Verslag huishoudelijke elektrische installatie op laagspanning en zeer lage spanning**Algemeen:**

Referentie: 006-20260226-02	Datum controle: 26/02/2026
Keurder: 006

Eigenaar:	Onbekend	EAN-code:	Onbekend
Adres installatie:	Culenburglaan 8, 2320 - Hoogstraten	Nummer teller(s):	5724500
		Distributienetbeheerder installatie:	Fluvius
Datum uitvoering installatie: ☒ Vóór 01/10/1981 ☐ Tussen 01/10/1981 en 01/06/2020 ☐ Vanaf 01/06/2020			
Type: ☒ Wooneenheid ☐ Niet-huishoudelijk ☐ PV ☐ Batterij ☐ Laadpaal

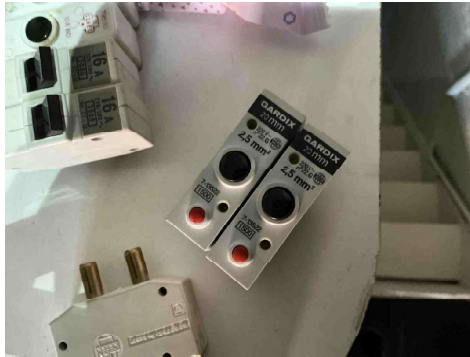
B17 - De voedingsspanning is niet op elk bord vermeld (Boek 1: 3.1.3.3).

Opmerking: Bord1

B06 - Het elektrisch verdeelbord heeft niet de minimale beschermingsgraad IPXX-B in een gewone ruimte (Boek 1: 4.2.2.3).

Opmerking: Bord1

B18 - Het volgnummer is niet op elk bord vermeld (Boek 1: 3.1.3.3).

Opmerking: Bord1 en bord2

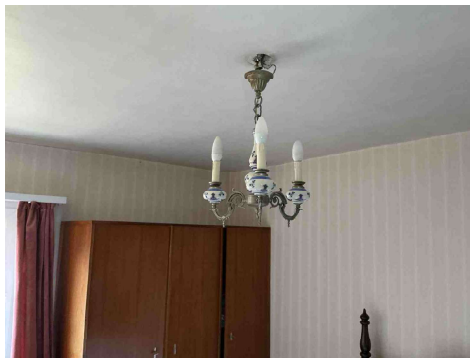
B30 - De houder van de beveiliging in een huishoudelijke ruimte is niet voorzien van aangepaste kalibreerelementen (Boek1: 5.3.5.5).

Opmerking: Bord1

D08 - De nodige markeringen op de beveiligingstoestellen ontbreken of zijn onleesbaar (Boek 1: 5.3.5.5).

Het minimale kortsluitvermogen in een huishoudelijke installatie is 3000A.

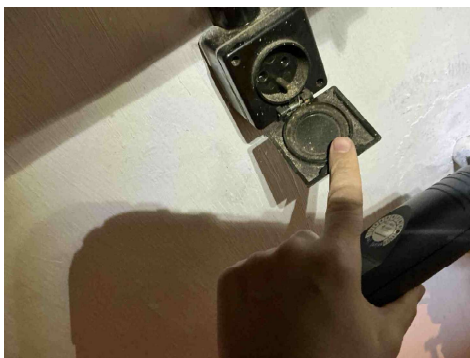
T21 - Het elektrisch materieel is niet geplaatst volgens de voorschriften van de fabrikant/ regels van goed vakmanschap . (Boek 1: 1.4.1.3)

Opmerking: Schroeven bord1, lamp slaapkamer 3

Toestellen klasse 00 en 0I zijn verboden in België.

Opmerking: Zithoek, inkomhal , slaapkamer 3

C35 - Er zijn doorverbindingen gemaakt met lusterklemmen; er kon niet aangetoond worden dat deze klemmen geschikt zijn voor de aanwezige spanning, stroom en draadsectie en dat ze "CE" zijn (Boek 1: 1.4.2.1.).

Opmerking: Slaapkamer 3

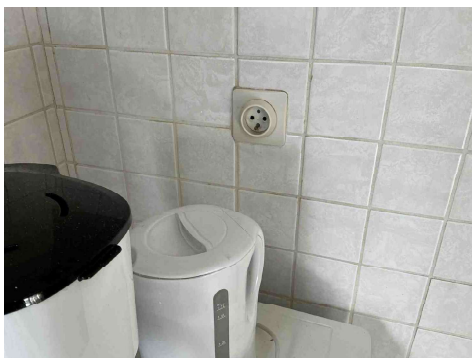
T11 - De contactdozen waarvan de toegekende stroomsterkte maximaal 16A en de toegekende spanning maximaal 250V bedraagt en niet bedoeld zijn voor de voeding van een of meerdere verbruikstoestellen voor een specifiek doel en niet geplaatst zijn in of op schakel- en verdeelborden, beschikken niet of IPXX-D (incl. gemeenschappelijke delen residentieel geheel) (Boek 1: 4.2.2.3/5.3.5.2).

Opmerking: Kelder, woonkamer, keuken,...

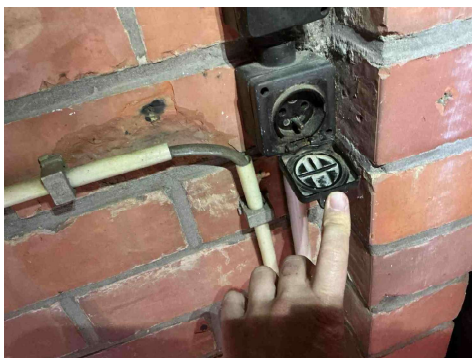
T11 - De contactdozen waarvan de toegekende stroomsterkte maximaal 16A en de toegekende spanning maximaal 250V bedraagt en niet bedoeld zijn voor de voeding van een of meerdere verbruikstoestellen voor een specifiek doel en niet geplaatst zijn in of op schakel- en verdeelborden, beschikken niet of IPXX-D (incl. gemeenschappelijke delen residentieel geheel) (Boek 1: 4.2.2.3/5.3.5.2).

Opmerking: Kelder, woonkamer, keuken,...

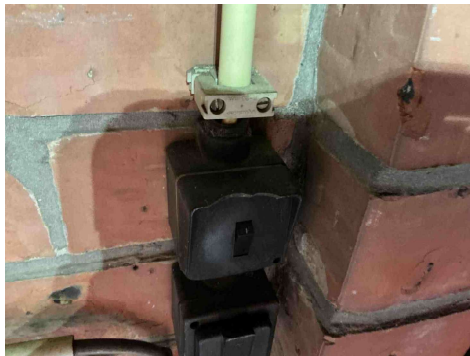
C21 - Het gebruik van geleiders van het type VOB, zonder bijkomende afscherming is niet toegestaan (Boek 1: 5.2.9.6).

Opmerking: Keldertrap

C27 - Het gebruik van geleiders van het type VTLMb (côte-à-côte) is niet toegestaan (Boek 1: 1.4.2.1).

Opmerking: Keldertrap

T23 - Het elektrisch materiaal is beschadigd. (Boek 1: 1.4.1.3).

Opmerking: Keldertrap, garage, slaapkamer 2,...

T13 - Opbouwcontactdozen en/of -schakelaars zonder achterplaatje mogen niet rechtstreeks op een brandbare ondergrond bevestigd worden (Boek 1: 4.3.3.5).

Opmerking: Keldertrap

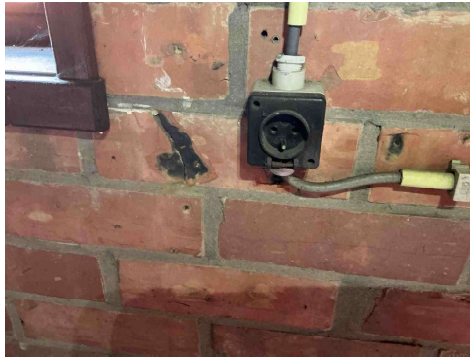
T23 - Het elektrisch materiaal is beschadigd. (Boek 1: 1.4.1.3).

Opmerking: Keldertrap, garage, slaapkamer 2,...

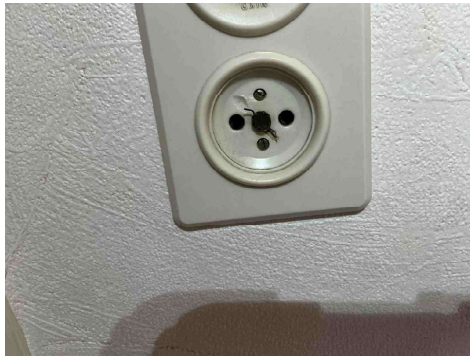
T23 - Het elektrisch materiaal is beschadigd. (Boek 1: 1.4.1.3).
Opmerking: Keldertrap, garage, slaapkamer 2,...

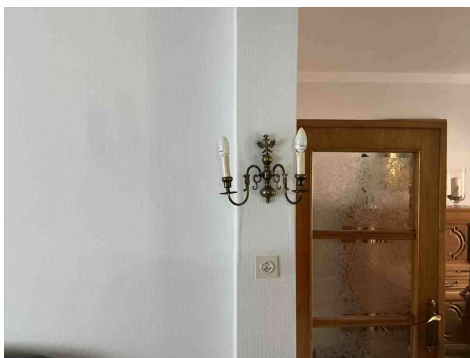
T23 - Het elektrisch materiaal is beschadigd. (Boek 1: 1.4.1.3).
Opmerking: Keldertrap, garage, slaapkamer 2,...

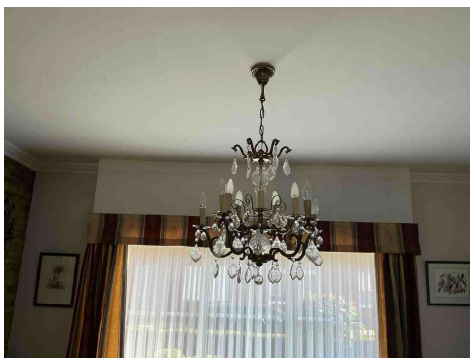
Toestellen klasse 00 en 01 zijn verboden in België.
Opmerking: Zithoek, inkomhal , slaapkamer 3

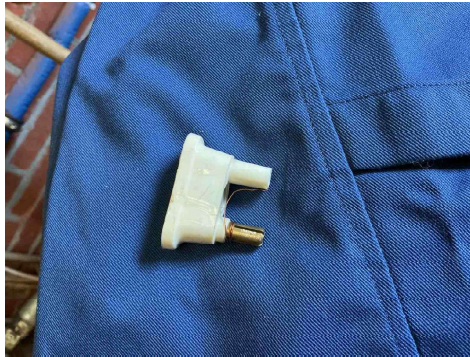
Toestellen klasse 00 en 01 zijn verboden in België.
Opmerking: Zithoek, inkomhal , slaapkamer 3

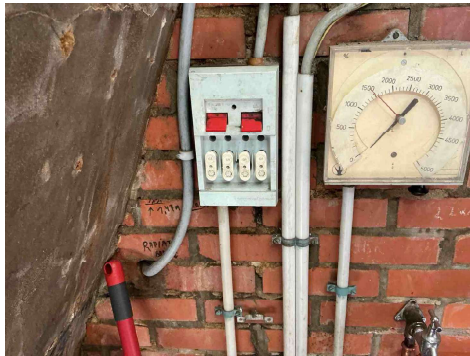
C03 - Geshunteerde beveiligingen zijn verboden (Boek 1: 9.5).

Opmerking: Bord2

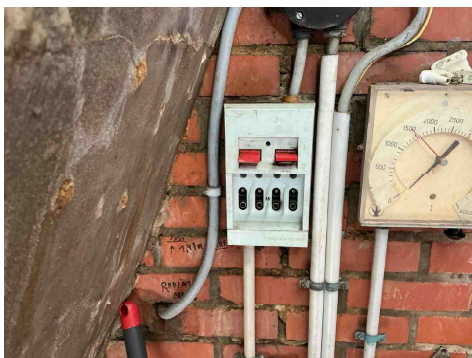
B26 - Het elektrisch bord kon niet gedemonteerd worden (Boek 1: 5.3.5.1).

Opmerking: Bord2

B29 - Het elektrisch verdeelbord in een huishoudelijke ruimte is niet voorzien van een deur (Boek1: 5.3.5.1).

Opmerking: Bord2

B04 - De aanduiding van de kringen, klemmen en/of schakelapparatuur ontbreekt, is onjuist of is onvolledig (Boek 1: 3.1.3.1/5.1.6.1).

Opmerking: Bord2
